大洗研究所（常陽）

敷地の地質・地質構造について (コメント回答)

令和2年12月21日

審査会合におけるコメント

○敷地内ボーリング調査

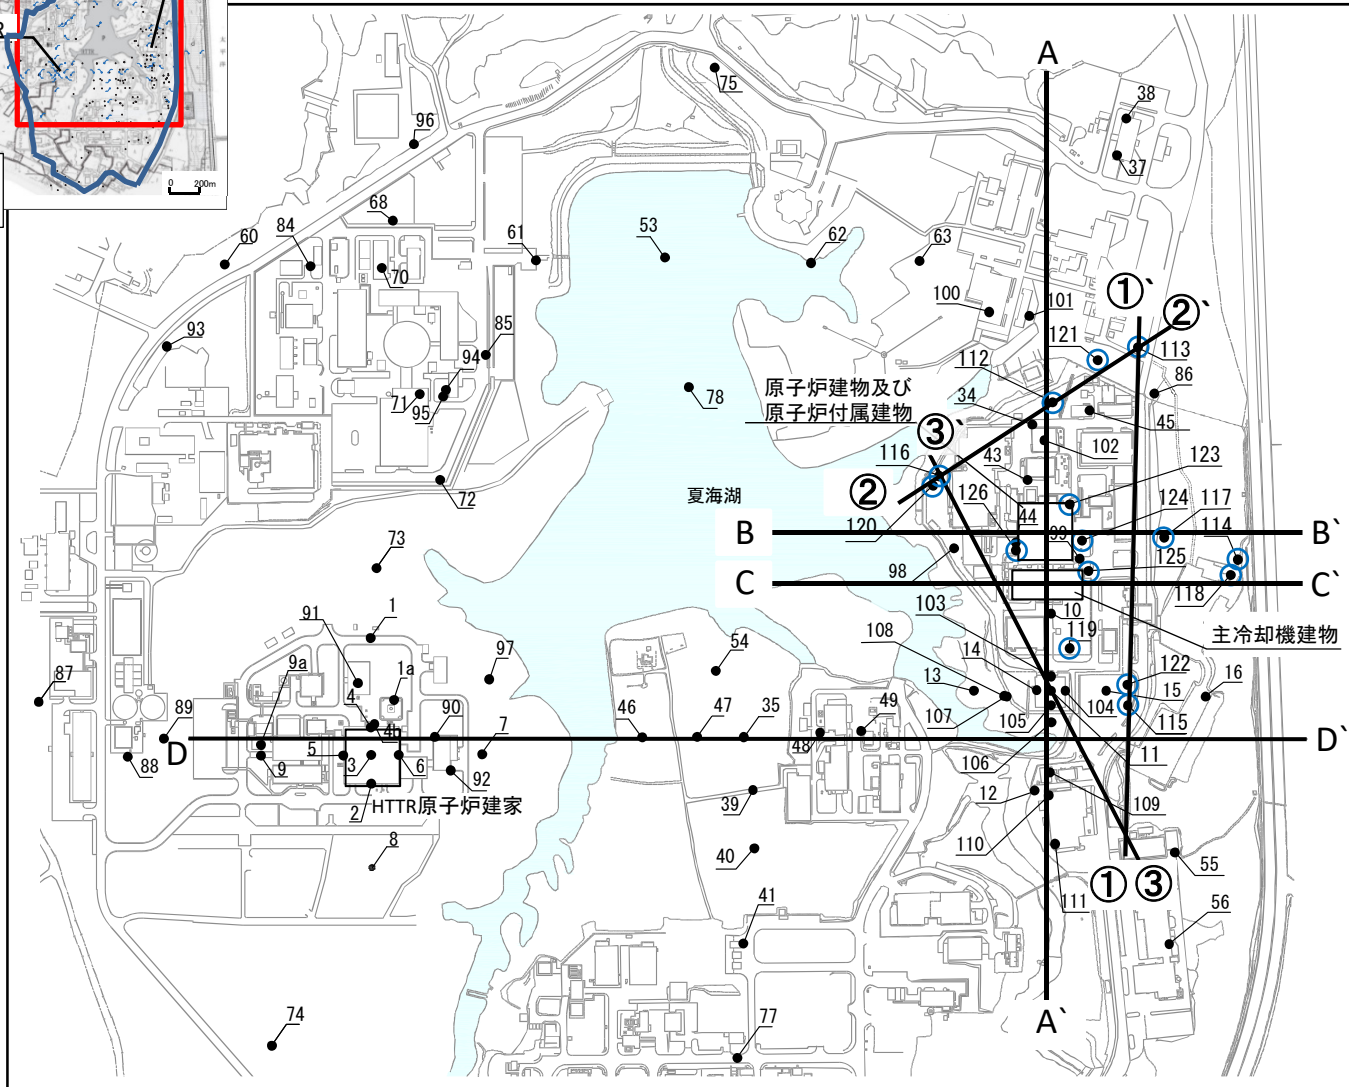
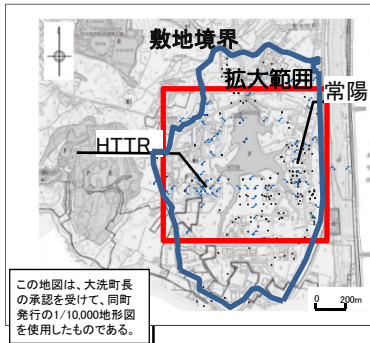
No.	コメント	回答骨子	掲載箇所
1	H29.3.30以降に実施した追加調査について、その目的を明記すること。また、ボーリング調査位置図について、評価に用いたボーリング孔が分かるよう資料を修正すること。 第370回審査会合(2020年9月4日)	<ul style="list-style-type: none">追加調査の実施について、常陽の施設周辺における地質データの拡充を目的として実施した旨を記載した。ボーリング調査位置図について、評価に用いたボーリング孔が分かるよう資料を修正した。	P.5,6
2	コア観察で久米層以浅に断層が確認されていないことを、敷地に将来活動する可能性のある断層等がない判断根拠のひとつとしていることについて、資料に記載すること。 第370回審査会合(2020年9月4日)	<ul style="list-style-type: none">敷地に将来活動する可能性のある断層等がない判断根拠として、久米層以浅に断層が確認されないことを記載した。	P.35
3	M1段丘堆積物と下位の東茨城層群の境界について、海成礫と河成礫の区別がつくのか、その層相の特徴を明確にし、境界の設定根拠を説明すること。 第370回審査会合(2020年9月4日)	<ul style="list-style-type: none">M1段丘堆積物と東茨城層群の層相について、文献調査、露頭調査、ボーリングコア観察の結果をもとに検討した。M1段丘堆積物と東茨城層群の層相は異なり、層相の境界には不連続面が確認される。その不連続面には堆積環境の変化(堆積間隙)が認められることから、両地層は不整合で接しており、その不整合面をM1段丘堆積物の基底面と設定している。	P.36
4	多賀層群中にある小断層について、ボーリング孔毎に分布に差があるように見受けられることから、分布の状況について整理すること。 第370回審査会合(2020年9月4日)	<ul style="list-style-type: none">多賀層群中に確認される小断層の分布状況について、ボーリング孔を用いて確認した。多賀層群中の小断層は、ボーリング孔毎にその分布に違いがみられ、深度方向にも点在していることを確認した。	P.43

常陽の施設周辺において、地質データの拡充を目的としたボーリング調査を実施

敷地の地質・地質構造の評価にあたっては、以下に示すボーリング調査結果を用いて実施した。
